PROJET EOLIEN DE SAUZELLES(36)

Demande d'Autorisation d'Exploiter au titre des ICPE

**Réponse à l'avis de l'Autorité Environnementale**

*(Avis en date du 05/08/2013 et transmis le 21/08/2013)*

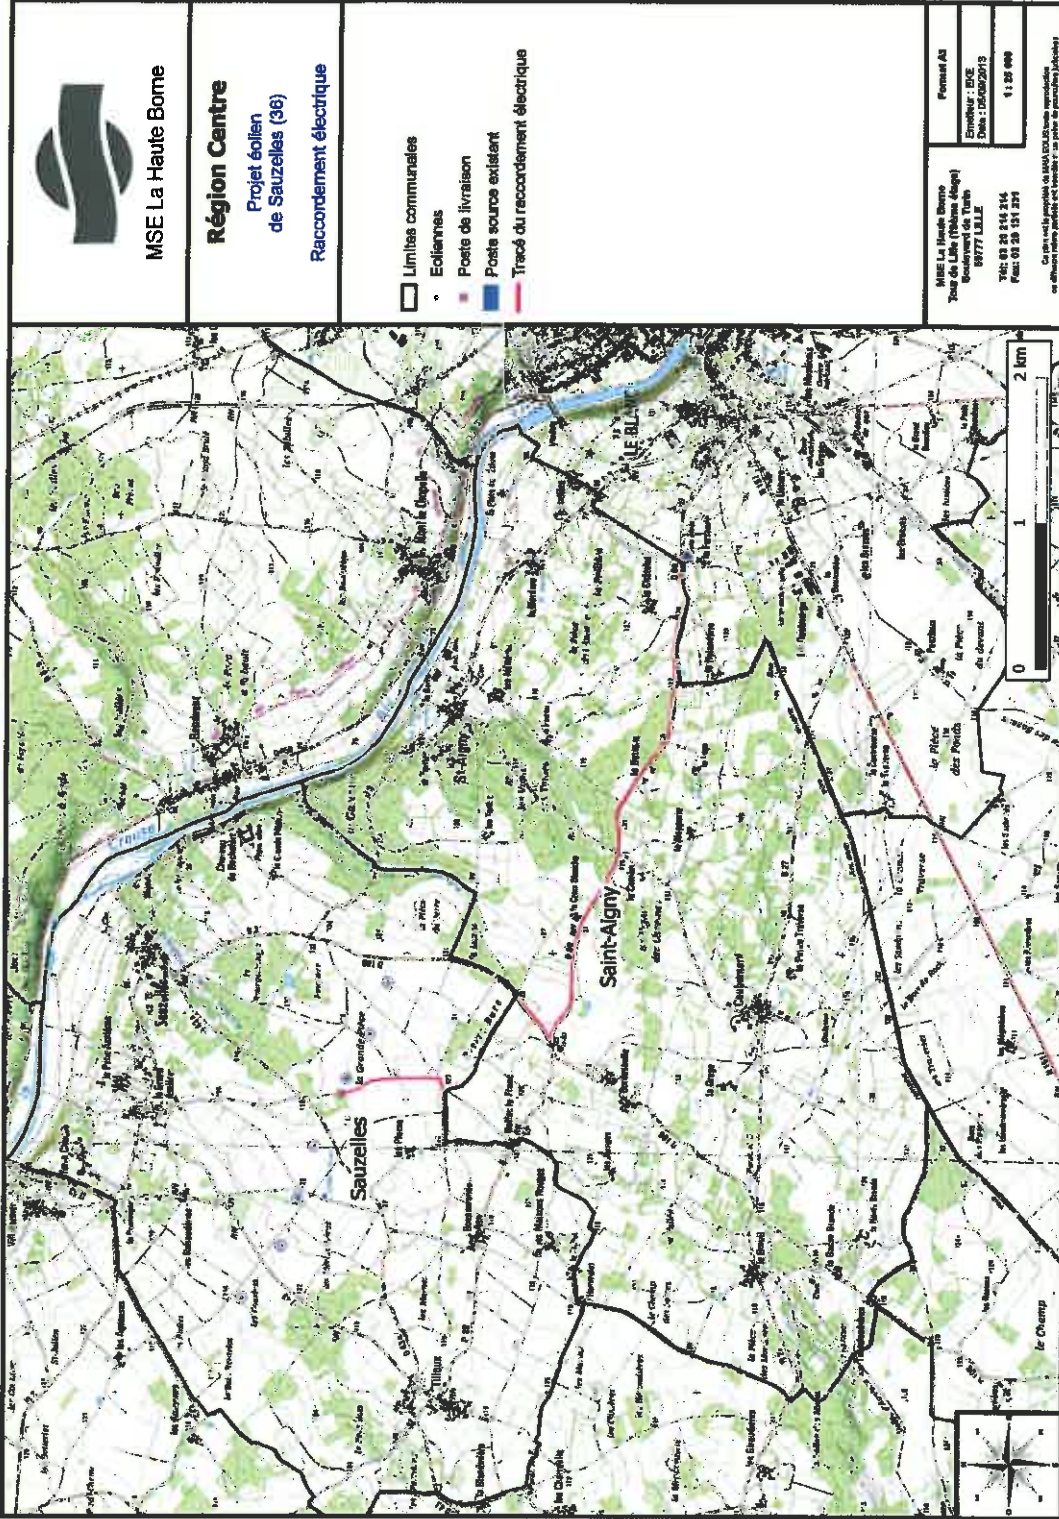
Le raccordement entre le poste de livraison situé à proximité des éoliennes et le poste source situé à Le Blanc à 4 km est évoqué brièvement mais sans analyser les tracés éventuels, les obstacles potentiels et les variantes pour les contourner.

La production électrique du parc éolien de Sauzelles sera évacuée vers le poste source de La Ferrande sur la commune de Le Blanc. Ce poste est très proche du parc éolien. En effet, un 1<sup>er</sup> tracé de principe, le plus logique, mesure 6 km (cf. carte 1 page suivante).

Ce tracé semble le plus probable car il est le plus direct et utilise, sur toute sa longueur, les chemins et routes existantes. Le raccordement sera intégralement composé de câbles souterrains installés le long des routes. Ce tracé emprunte les communes de Sauzelles, Saint-Aigny et, pour une infime partie, la commune de Le Blanc.

Concernant les obstacles éventuels de ce tracé, ils pourraient être de l'ordre technique, écologique ou lié à l'accord des communes traversées.

Techniquement, le tracé proposé ne rencontre aucun obstacle puisqu'il longe les routes existantes sur toute sa longueur et qu'il ne traverse aucun village ou même hameau.

## II.4. VISIBILITE AU NIVEAU DE L'ÉGLISE DE SAINT-AIGNY

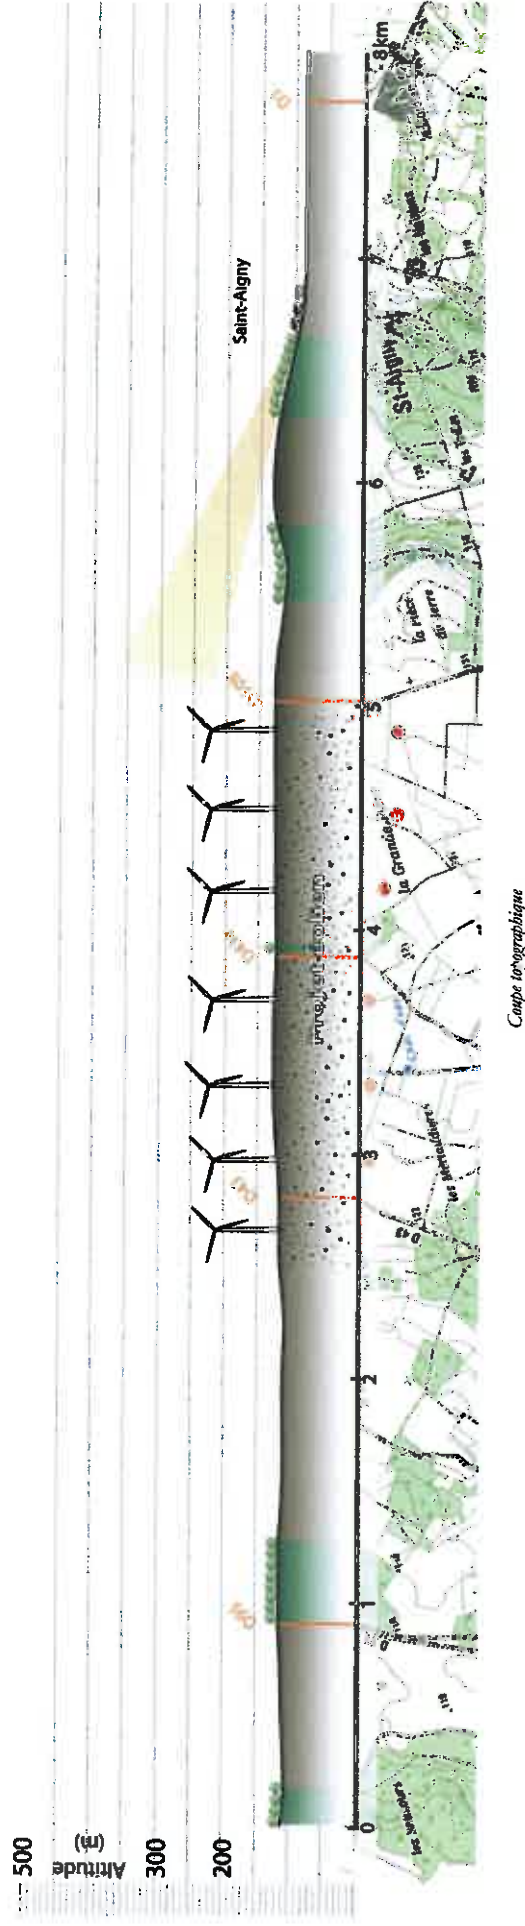
De plus, le fait que l'implantation du parc éolien entraînera de nouveaux rapports de force et de profondes mutations d'échelle (domination du parc sur des éléments de patrimoine à taille plus réduite, tels que l'église de St Aigny ou le Roc de la Dube) aurait mérité d'être mieux pris en compte.

L'église de Saint-Aigny (monument inscrit), est distante de 1 930 m de la première éolienne du projet de Sauzelles. Le bourg se situe à une topographie légèrement inférieure à celle des éoliennes du projet (environ 90 m contre environ 130 m au niveau des éoliennes). En raison d'un léger bombement topographique, bien visible sur la coupe précédente, le regard est orienté en hauteur depuis le bourg de Saint-Aigny.

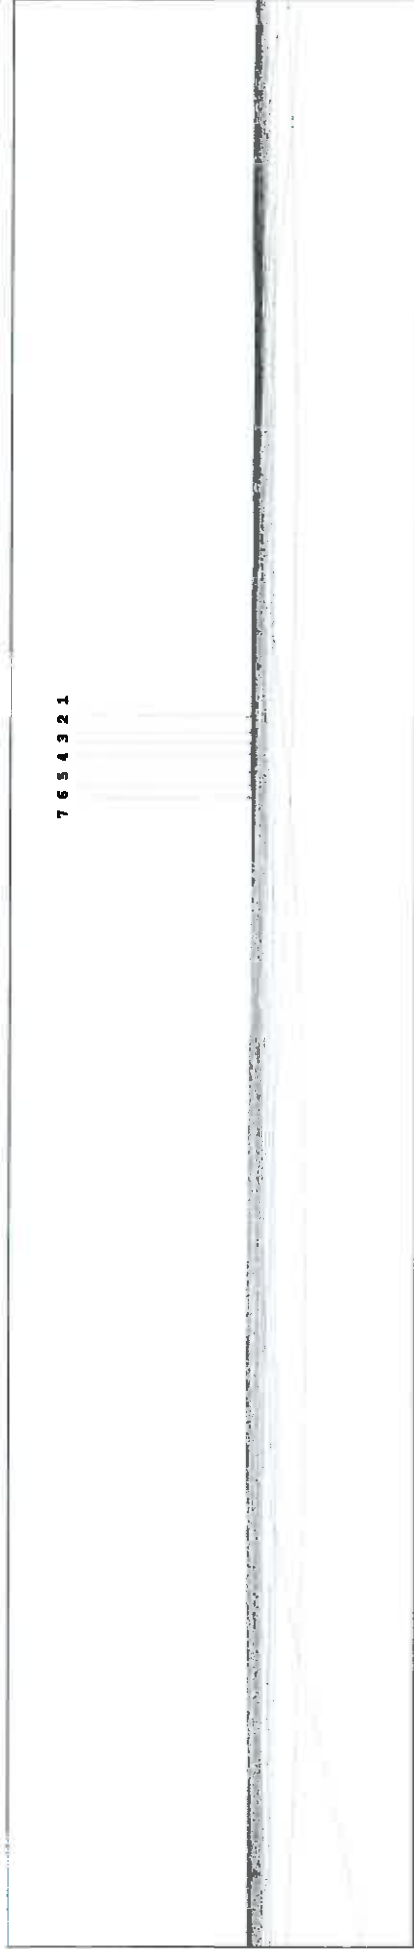
Enfin, compte tenu de la hauteur du parc projeté et de sa position en frange du parc naturel régional de la Brenne, l'analyse sur l'atteinte à l'intégrité du PNR et à sa préservation paraît éludée.

Ce point de vue au niveau du Parc Naturel Régional de la Brenne, à proximité de l'étang de la Mer Rouge, est distant de plus de 13 730 m du projet éolien. À cette distance la perceptibilité des éoliennes se trouve très significativement réduite.

Le photomontage illustratif en page suivant indique que, sans aucun masque visuel, il ne serait pas impossible de discerner les éoliennes de ce parc. Elles apparaîtraient toutefois extrêmement réduites sur la ligne d'horizon.

Toutefois, nous constatons sur le photomontage analytique suivant que les effets d'écran, générés par les boisements et haies récurrents dans cette zone du PNR marquée de nombreux étangs, ne permettent aucune visibilité des éoliennes.

Quant bien même l'implantation d'éoliennes serait démontrée incompatible, l'intégrité du PNR ne se trouve, au vu des éléments présentés, aucunement atteinte par la présence de ce projet éolien en sa frange. L'impact visuel s'y avère en effet nul.
